NOTA TÉCNICA

N°: 85/2019

ASSUNTO: Avaliação do Barreiras de Proteção do Sistema de Abastecimento de Água (SAA Ibiquera) do município de Ibiquera.

Não Conformidade nº1

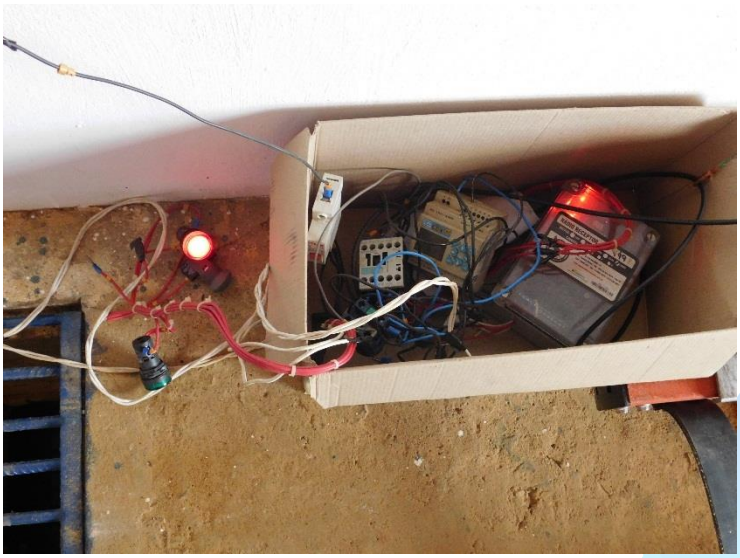
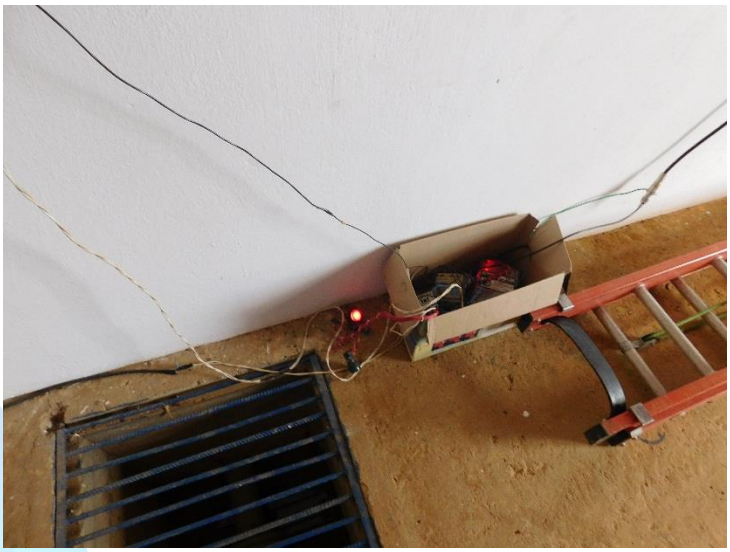
Distribuição – Estação elevatória de água tratada (EEAT - 2) - Ausência de sinalização adequada : de identificação, de restrição de acesso, perigo e horário de atendimento.

Não Conformidade nº3

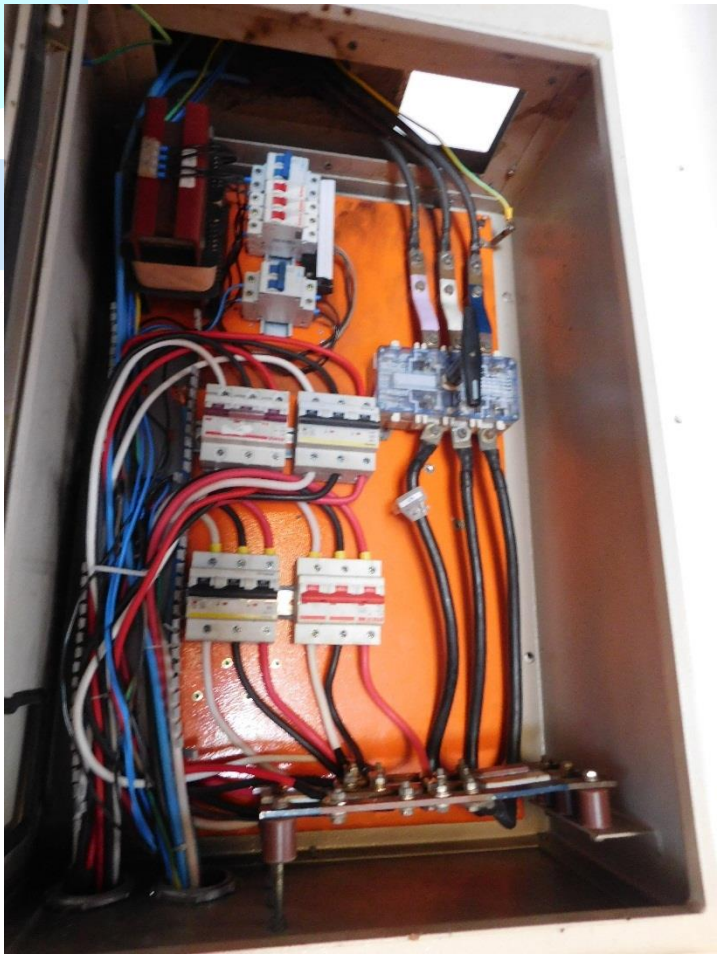
Distribuição – Estação elevatória de água tratada (EEAT - 2) - Indícios ou presença de animais na área.

Não Conformidade nº24

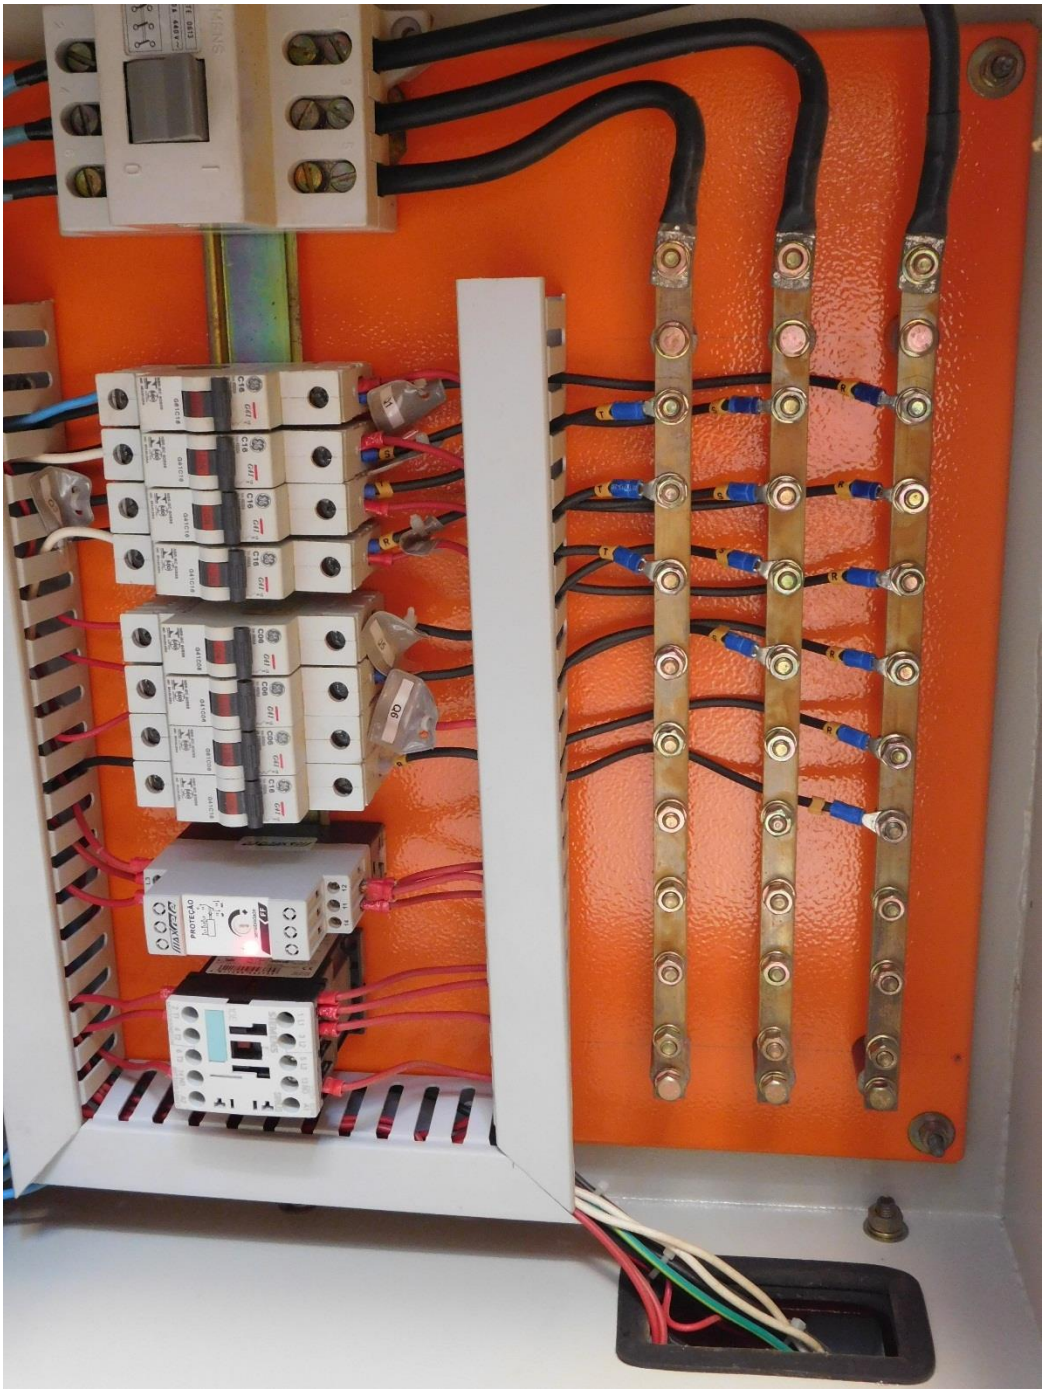
Distribuição – Estação elevatória de água tratada (EEAT - 3) - Ausência de manômetro em funcionamento.
